Urząd Miasta Kołobrzeg

I.7013.6.2012.V

Dotyczy: postępowania przetargowego na roboty budowlane ujęte w Projekcie pn: „Poprawa dostępności do portu Kołobrzeg od strony łądu (drogi i kolej) – Etap I”.

Pytania i odpowiedzi V:

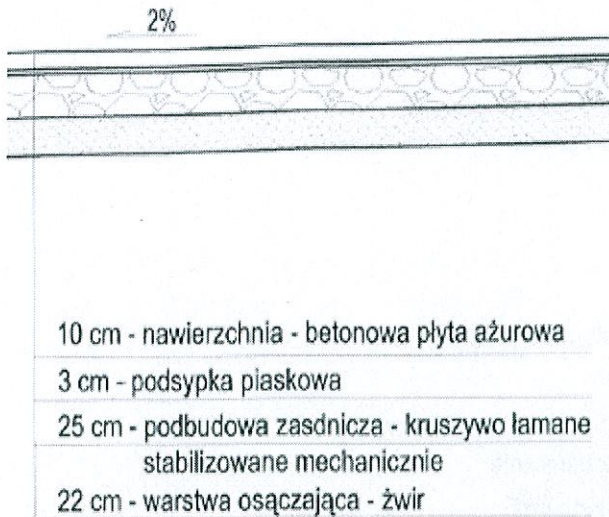
Prosimy o przekazanie SST dedykowanej dla wykonania nawierzchni z geosiatki komórkowej wysokości 7,5 cm.

Na chwilę obecną brak jest takiej SST w materiałach przetargowych

Geosiatka komórkowa: szerokość taśmy 75mm, Zamawiający nie narzuca pozostałych parametrów.
